VYSVĚTLENÍ ZADÁVACÍCH PODMÍNEK Č. 2 ZE DNE 5.4.2019

Pavilon H – stavební úpravy a přístavba

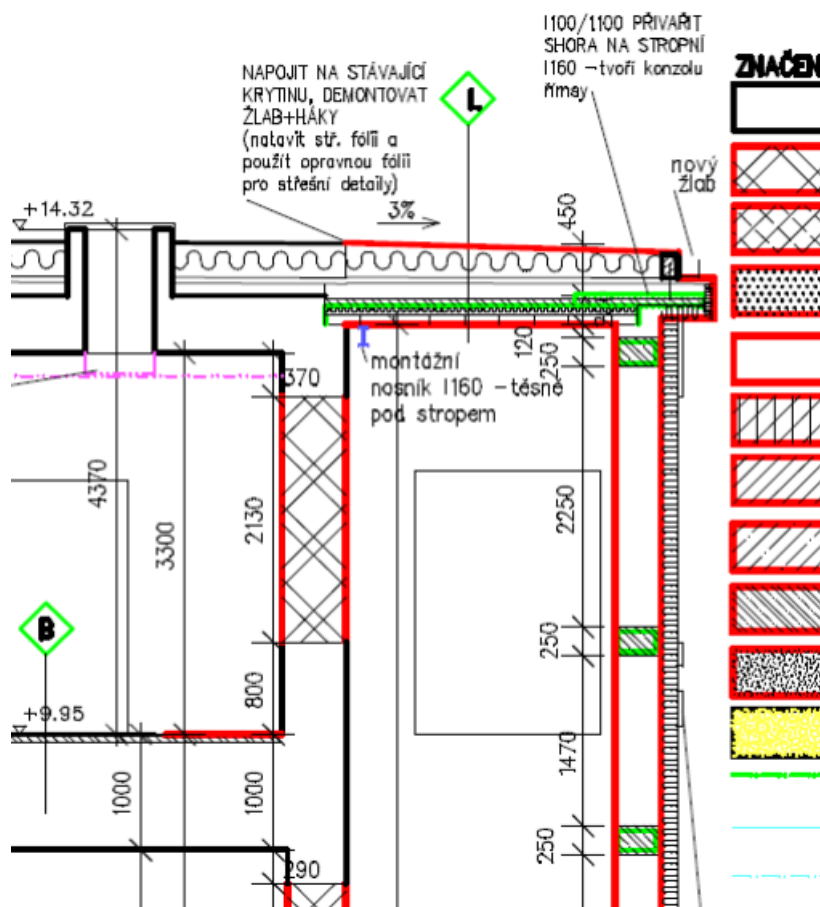
Dotaz ke stavební části – oddíl Podlahy povlakové:

V zadávací dokumentaci jsme shledali níže uvedené rozpory:

Přírodní lino - Linoleum je z 94 % vyráběno z přírodních surovin (lněný olej, dřevěná a korková moučka, pryskyřice). **Homogenní vinylová podlaha - vyrábí se jen tloušťka 2mm.** Povlaková krytina - měkčená homogenní vinylová podlahovina, podle klasifikace ČSN EN 653 a 649 zátěžová třída 23-43. **Tloušťka min 3 mm**, antistatická, tepelná izolace 0,03 odolnost proti bodovému zatížení < 0,15 mm, aquagrip úroveň protikluznosti R9 - $\mu > 0,3$, záruka 10 let

Náš dotaz zní jaký typ a tloušťka povlakové krytiny je požadována a kolik je určena antistatická úprava ?

Viz odpověď na dotaz č. 5-shodná

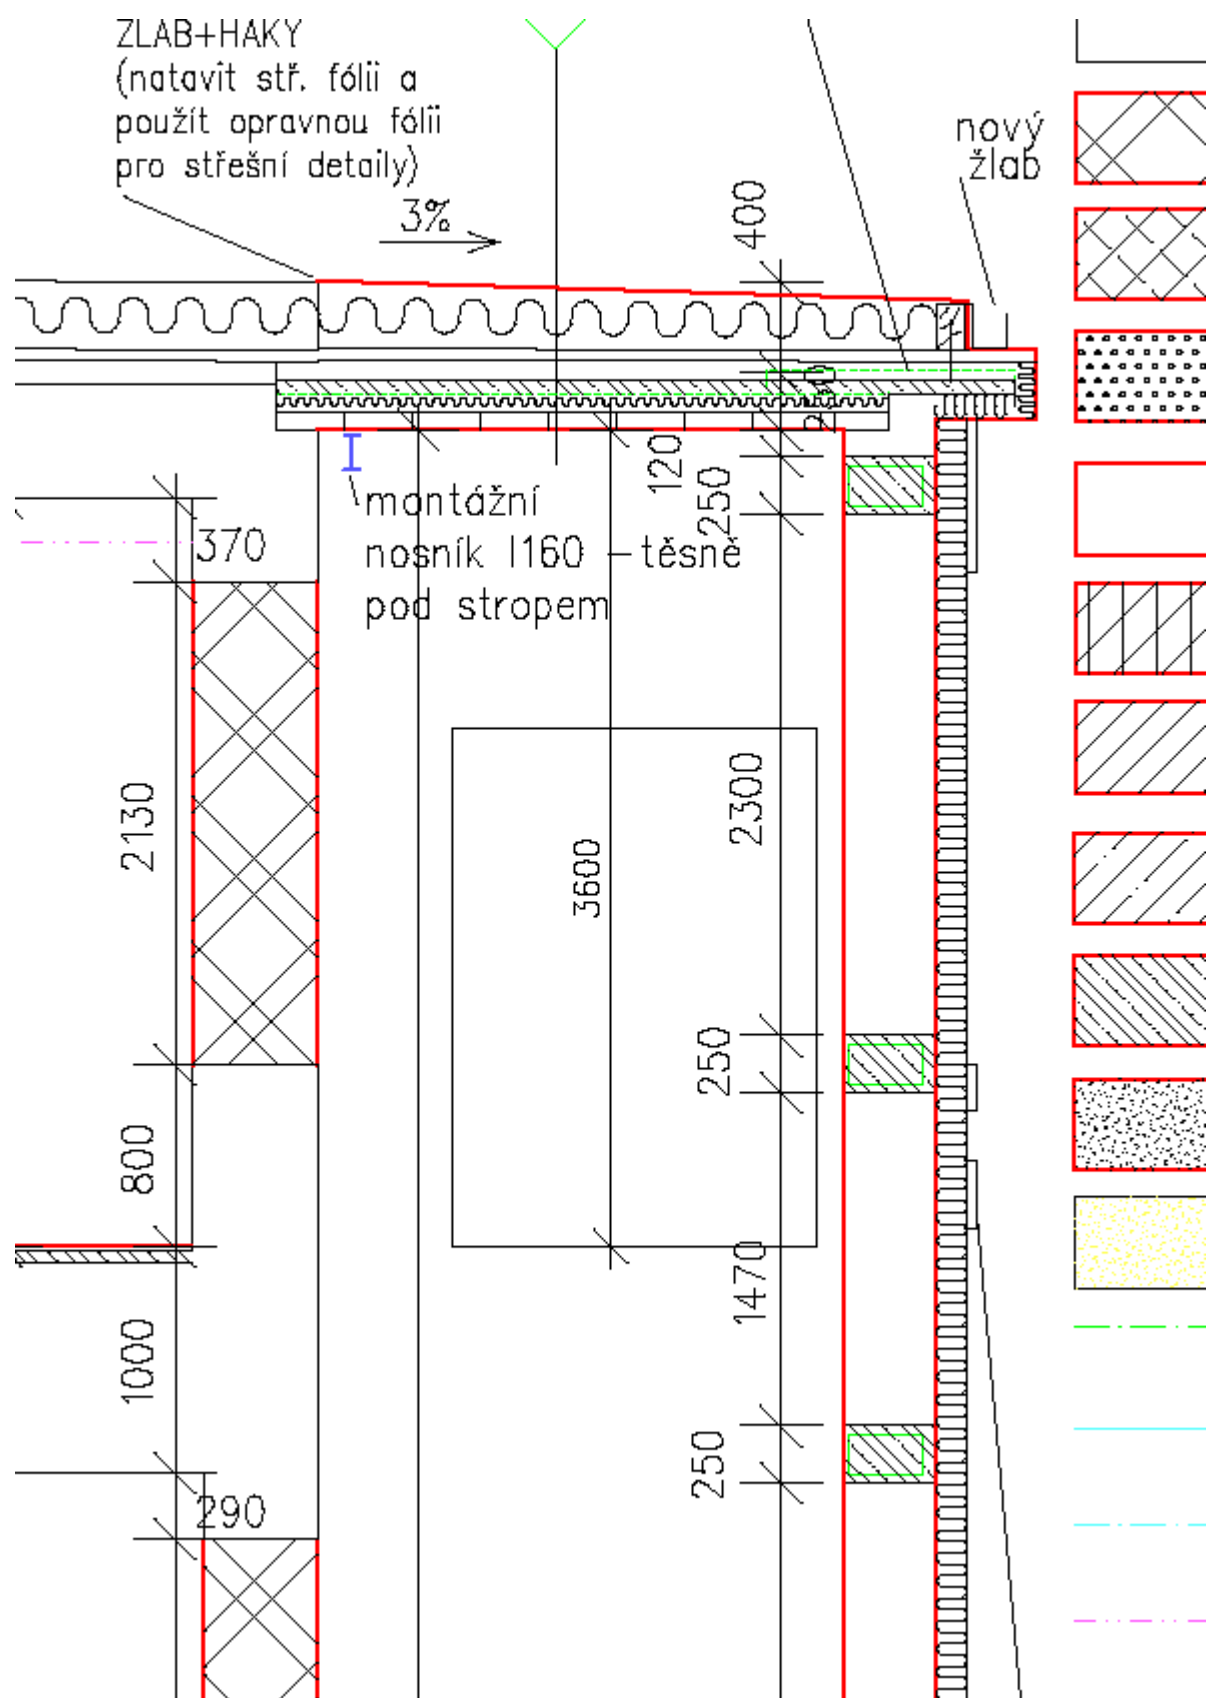
Nesedí zaslané podklady výtahu se stavebními výkresy – stavební výška – není v PD zřejmá, chybí kóta. Porovnání s přejezdem 4100 nebo s min. možný přejezdem 3600mm:

Přejezdu 4100mm je optimální, přejezd 3600mm je dražší nicméně ani použití snížené výšky kabiny dle projektu bude **CH= 2200mm pro snížený přejezd místo standardní výšky** 2400mm dle projektu výtahu pravděpodobně nevyhoví. Navíc bude muset být použita norma EN81.21 pro stávající budovy, což znamená eliminace vyššího rizika. Je to vůbec vhodné v zdravotnickém zařízení?

Žádáme uvedení dokumentace **PD_2.část_dokumentace objektů - Výtah-DPS** do souladu s **PD_3.část_Stavební část-DPS**

Výtah bude proveden dle přiložené PD. Horní přejezd je 3600 mm, přikládám výřez výkresu řezu s doplněnou kótou a výkresy výtahu pro přejezd 3600 mm. Výška kabiny bude CH= 2200mm pro snížený přejezd.

Bude použita norma EN81.21 pro stávající budovy.

Sklopné nárazníky v prohlubni.

Žádné další změny oproti PD nebudou. VV bez úprav.
